実用発電用原子炉及びその附属施設の技術基準に関する規則の解釈等の一部を改正する規程

別表第1 実用発電用原子炉及びその附属施設の技術基準に関する規則の解釈 新旧対照表

別図第5

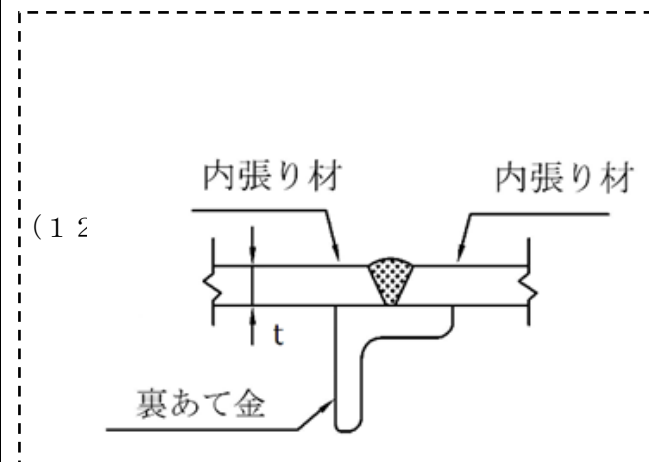
種機器	管板に管 を取り付 ける継手 の溶接	(略)	(削る)
	(略)	(略)	(略)
加工第2 種機器	(略)	(略)	(略)
加工第3 種機器	内張り相 互の継手 の溶接	別図第5(3)、(4)、 (5)、(6)、(7)、 (8)、(9)、(10)、 <u>(11)</u> 又はこれと 同等以上の効果が得 られる方法	(略)
	(略)	(略)	(略)

種機器	管板に管 を取り付 ける継手 の溶接	(略)	<u>別図第6(2)は、加工 第1種機器に限る。</u>
	(略)	(略)	(略)
加工第2 種機器	(略)	(略)	(略)
加工第3 種機器	内張り相 互の継手 の溶接	別図第5(3)、(4)、 (5)、(6)、(7)、 (8)、(9)、(10)、 <u>(11)</u> 、 <u>(12)</u> 又 はこれと同等以上の 効果が得られる方法	(略)
	(略)	(略)	(略)

別図第4

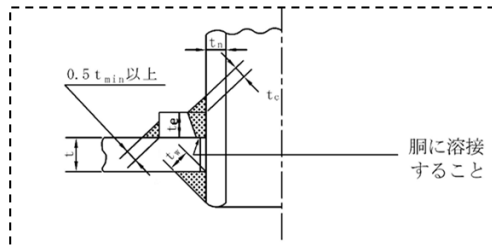
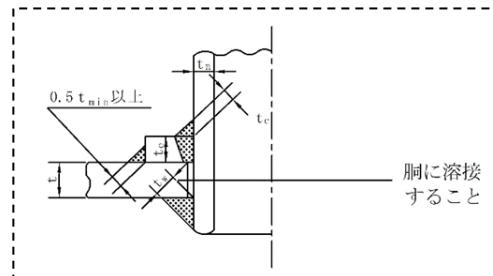
溶接区分		溶接設計	備考
機器区分	継手区分		
(略)	(略)	(略)	(略)
第3種容器	(略)	(略)	
	(3) 第3種継手の溶接	別図第2(1)から <u>(8)</u> まで若しくは(11)又は別図第3(1)から <u>(8)</u> まで	(略)
	(4) 第4種継手の溶接	別図第4(1)から <u>(28)</u> まで	(略)
	(略)	(略)	(略)
	(7) 栓等を取り付ける継手の溶接を取	別図第8(1)から <u>(6)</u> まで

溶接区分		溶接設計	備考
機器区分	継手区分		
(略)	(略)	(略)	(略)
第3種容器	(略)	(略)	
	(3) 第3種継手の溶接	別図第2(1)から <u>(8)</u> 若しくは(11)又は別図第3(1)から <u>(8)</u>	(略)
	(4) 第4種継手の溶接	別図第4(1)から <u>(28)</u>	(略)
	(略)	(略)	(略)
	(7) 栓等を取り付ける継手の溶接を取	別図第8(1)から <u>(6)</u>
